Osservazioni per la definizione dei contenuti dello SIA

“Progetto di parco eolico “off-shore” di tipo floating, al largo della costa meridionale della Sardegna, al largo di Capo Teulada, denominato “Sardinia South 1” dalla potenza di 1600 MW.”

Proponente: Avenhexicon S.r.l.

ID_VIP 10164

Figura 2 - Sismicità Sardegna e localizzazione parco eolico Sardinia South 1.

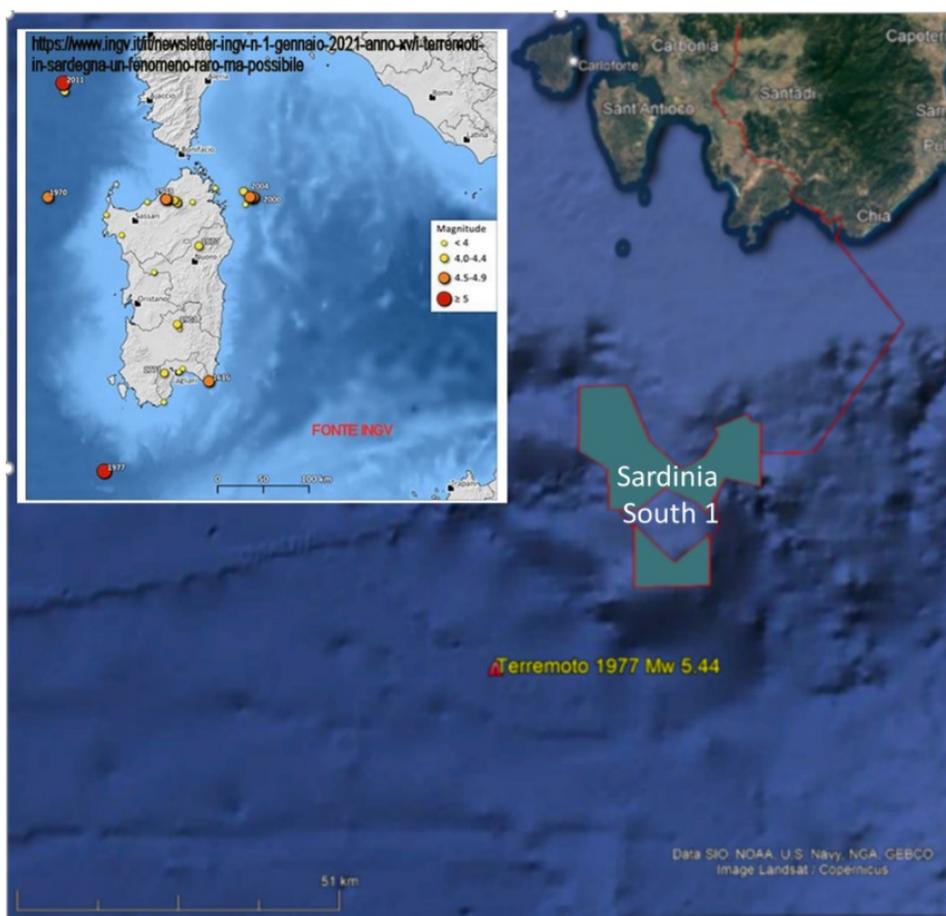
Riguardo alla sismicità si segnala che i documenti INGV riportano l'evento sismico più intenso registrato in Sardegna avvenuto nel 1977 di magnitudo 5.4, il cui epicentro si trova poche miglia a sud dell'area in cui si sviluppa il progettato parco eolico, vedi Figura 2. Si ritiene necessario che nel SIA si esegua una attenta valutazione in relazione alla stabilità degli ancoraggi.

Figura 3 - Congiungimento cavidotti marini nel litorale di Tuerredda su ortofoto.

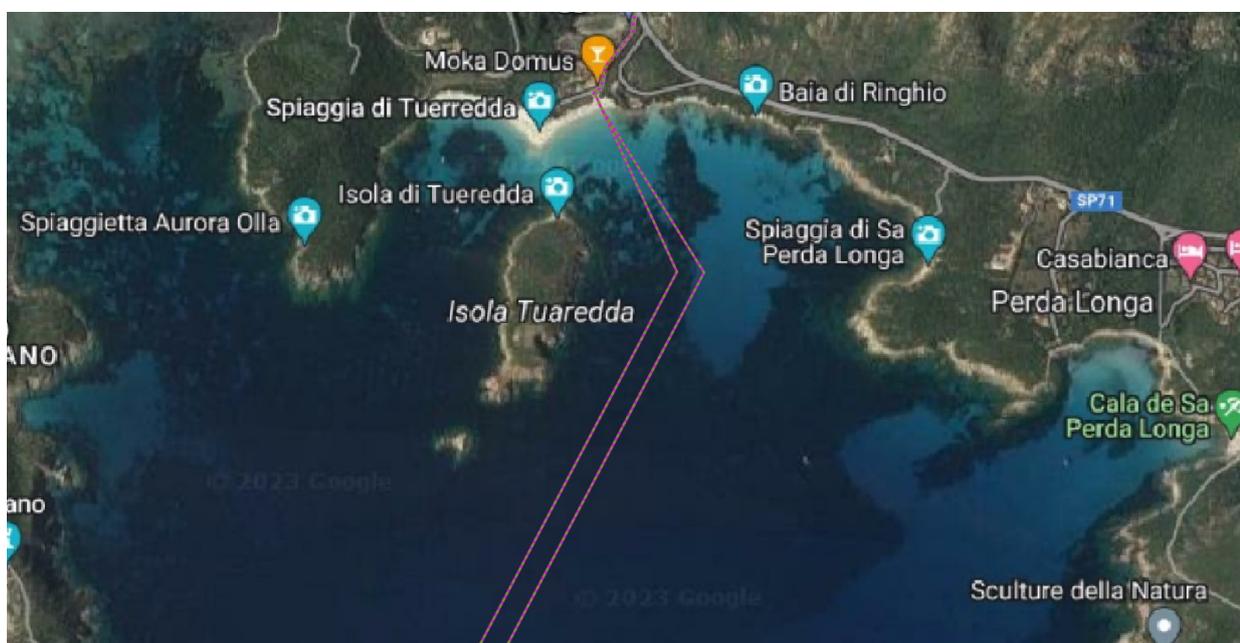
Il proponente dovrà determinare l'incidenza e l'impatto generato dalla presenza di due cavidotti sottomarini che, oltre percorrere lo stesso tratto di mare, si congiungono nel punto di approdo a terra nel Golfo di Teulada (Figura 3) e che inoltre sono paralleli ad un terzo cavidotto relativo al progetto "Sardinia South 2". Dai files prodotti la interdistanza tra i 3 tracciati è di 55 metri; evidentemente questo fatto produrrà impatti significativi che devono essere valutati in dettaglio nel SIA, soprattutto nel tratto più vicino alla costa dove si trovano gli ecosistemi più fragili.

Nella documentazione il punto di approdo del cavidotto subacqueo viene individuato nella spiaggia di Tuerredda (Comune di Teulada). Si osserva che questo tratto di litorale presenta una estrema fragilità, sia per quanto riguarda la spiaggia sommersa che quella emersa, e la stessa spiaggia è particolarmente rinomata per la sua specificità. Si rammenta che per queste ragioni l'accesso turistico sulla stessa spiaggia è stato limitato per mitigare l'impatto antropico sul medesimo dovuto all'intensa frequentazione estiva.

Per queste motivazioni si ravvisa l'opportunità che il proponente valuti ulteriori alternative di localizzazione dell'approdo e, per tutte le soluzioni individuate (compresa quella già proposta) provveda ad una attenta valutazione specifica e comparata degli impatti su tutte le componenti ambientali coinvolte per individuare la migliore soluzione di localizzazione. Si fa presente che lo stesso punto di approdo è stato individuato anche dall'altro progetto presentato dallo stesso proponente il "Sardinia South 2" (ID_VIP 10165) e quindi deve essere chiarito e valutato l'impatto cumulativo.
